Synpunkter avseende förslag till Översiktsplan 2018

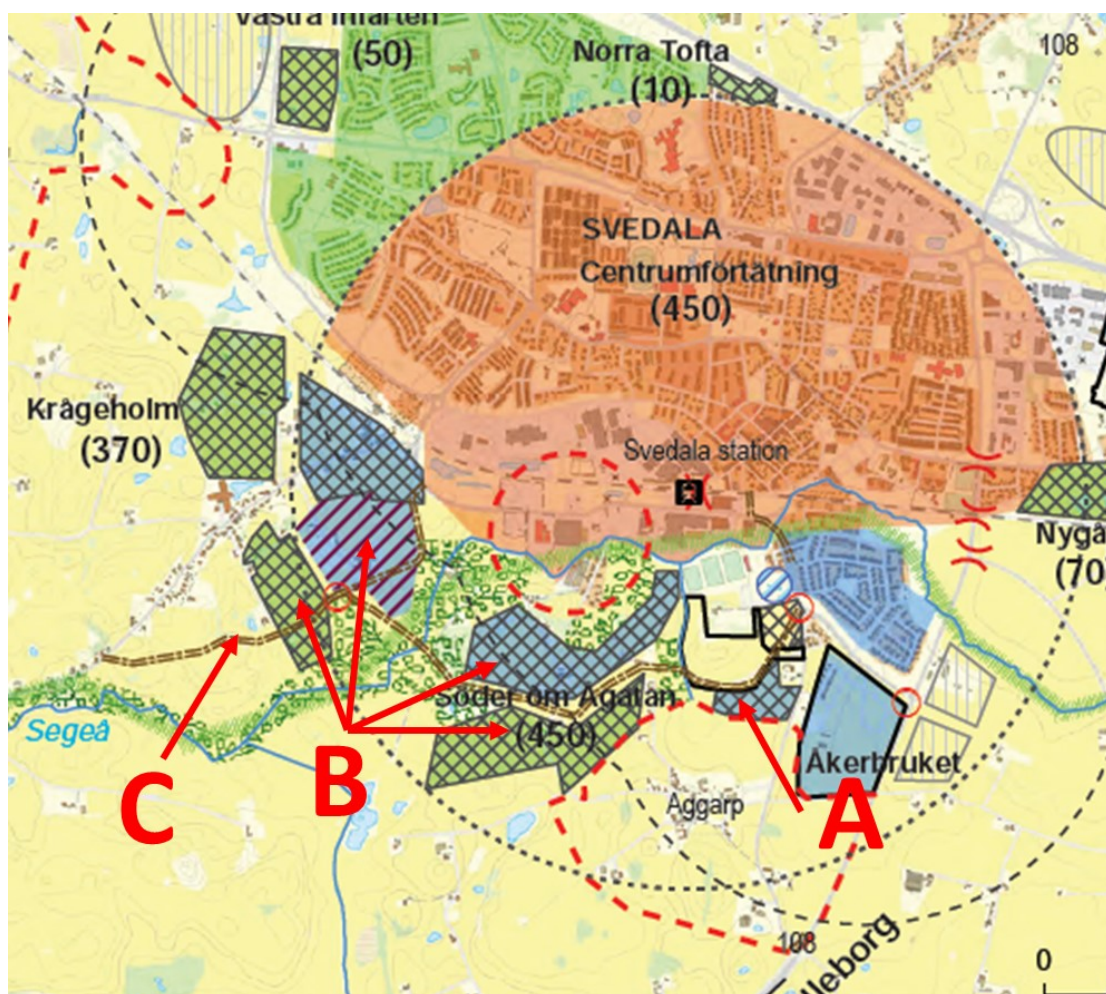
I alla tidigare kontakter med Svedala kommun har Aggarps byalag påtalat vikten av en zon mellan Aggarps by och planerad nybebyggelse. I fördjupad översiktsplan för Svedala 1997 fastslogs ett skyddsavstånd för tillkommande bebyggelse på ca 200 meter. Enligt Översiktsplan 2018 "bör detta studeras i ett nytt sammanhang". Aggarps byalag vill återigen framhålla vikten av att ett skyddsavstånd på 200 meter beaktas. Detta för att vidmakthålla karaktären av by.

Vidare bör man i planeringen av utbyggnaden av Åkerbruket planera för en naturlig övergång från nybyggnationen till byn genom plantering av träd/grönområde närmast Aggarps by. Här bör också beaktas hur belysningen kan förstärka känslan från nybebyggelse till by.

De nybyggnationer som planeras bör ej överstiga en höjd på 2 våningar (småskalighet bör vara ett ledord i sammanhanget) och dessa bör placeras i den bortre delen av nybyggnationsområdet. På så sätt skapas en naturlig övergång från nybyggnation till Aggarps by.

I förslaget till Översiktsplan 2018 finns flera förslag på utbyggnadsområden i Aggarps närhet samt en ny vägsträckning. Byalaget anser att miljöerna runt Aggarp har ett stort värde att bevaras såsom det är idag med öppna vidder. Idag är detta områden som många Svedalabor nyttjar för promenader och rekreation. Genom föreslagen utbyggnad försvinner detta och på sikt riskerar hela området att bli en integrerad del i Svedala kommun.

Byalaget ställer sig också högst tveksamma till den nya föreslagna vägsträckningen. Det går inte heller i Översiktsplanen att utlösa om det planeras för bra cykelvägar in mot centrum och Svedala tågstation. Om en utbyggnad ska ske borde detta vara högt prioriterat när utveckling allt mer går mot att undvika bilkörande och istället utveckla bra cykel- och gångvägar.
